Communauté de communes  
Maremne Adour Côte-Sud

**RAPPORT ENQUÊTE PUBLIQUE ET  
AVIS DU COMMISSAIRE ENQUÊTEUR**

**Modification n°4 du PLUi**

**6 mai 2025**

### 4-2-11-2-1 Ilot des Landais

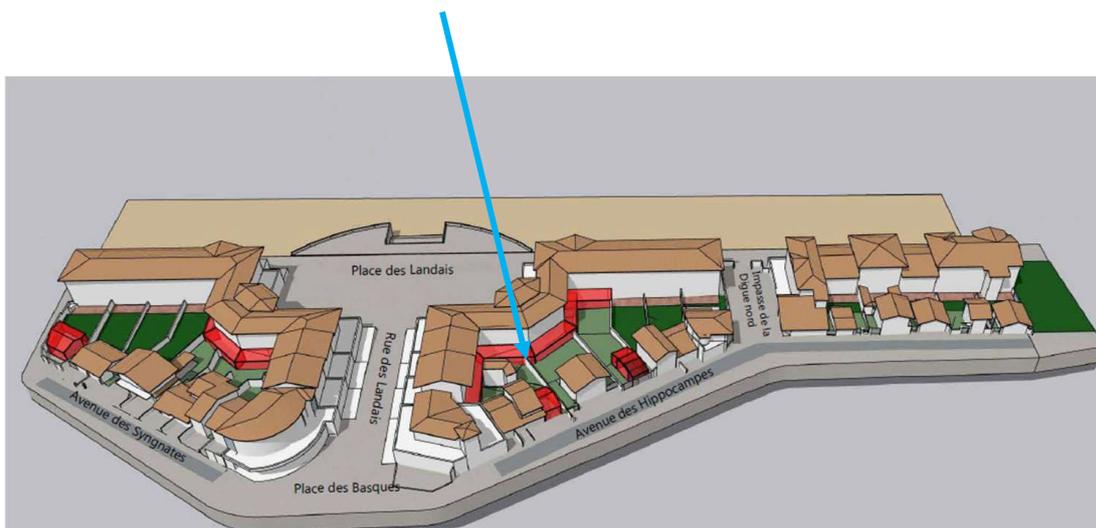
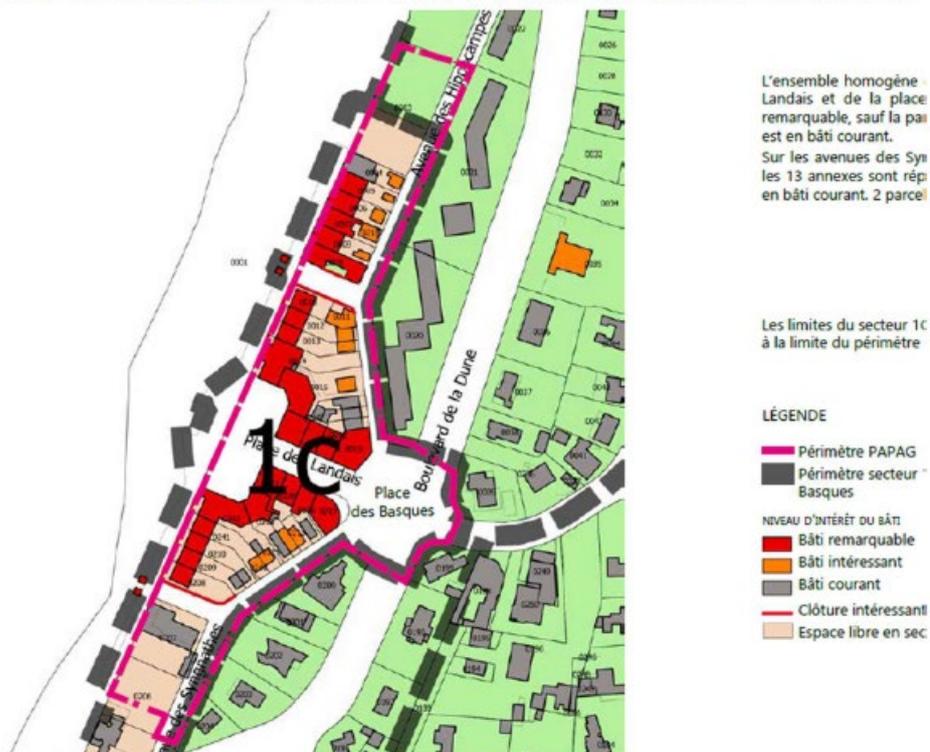
Ce document n'a pas été versé pendant l'enquête et la commissaire enquêtrice a demandé dans son PV de synthèse la confirmation que ces plans seront bien corrigés afin de ne pas laisser visuellement un élément non conforme.

L'Etat dans son avis fait des remarques concernant les annexes à la notice explicative et demande de le retravailler : « si l'aménagement proposé pour l'îlot des Anglais semble rester dans le périmètre du bâti actuel, ce dernier manque toutefois de clarté. En effet, il aurait été intéressant, que le règlement reprenne les éléments de la légende du schéma réglementaire pour permettre de comprendre quel type de bâti est considéré comme « bâti existant ». Le lexique aurait dû en outre définir ce que recouvre cette dernière notion ainsi que celle de « bâti neuf isolé ».

La MACS dans son mémoire en réponse a mis à jour certains plans et indique : « *Le schéma réglementaire et les vues 3D du secteur plan masse seront mises à jour comme convenu lors de la réunion publique, en reprenant la volumétrie préexistante, avant travaux (cf. annexe du mémoire en réponse).* »

Dans son mémoire en réponse, la MACS indique que : « des précisions seront apportées pour mieux distinguer dans le lexique et/ou dans la légende du schéma réglementaire le bâti existant (qui englobe les bâtis remarquables, intéressants et courants au titre du SPR), du bâti neuf isolé (en violet foncé dans la légende, correspondant aux 3 terrains pouvant recevoir des constructions nouvelles). Concernant les discordances entre le plan de repérage des catégories dans le SPR et l'identification des bâtiments dans le schéma réglementaire, cette éventualité sera vérifiée mais de prime abord, aucune erreur n'apparaît. Enfin, une légende sera rajoutée aux vues 3D. »
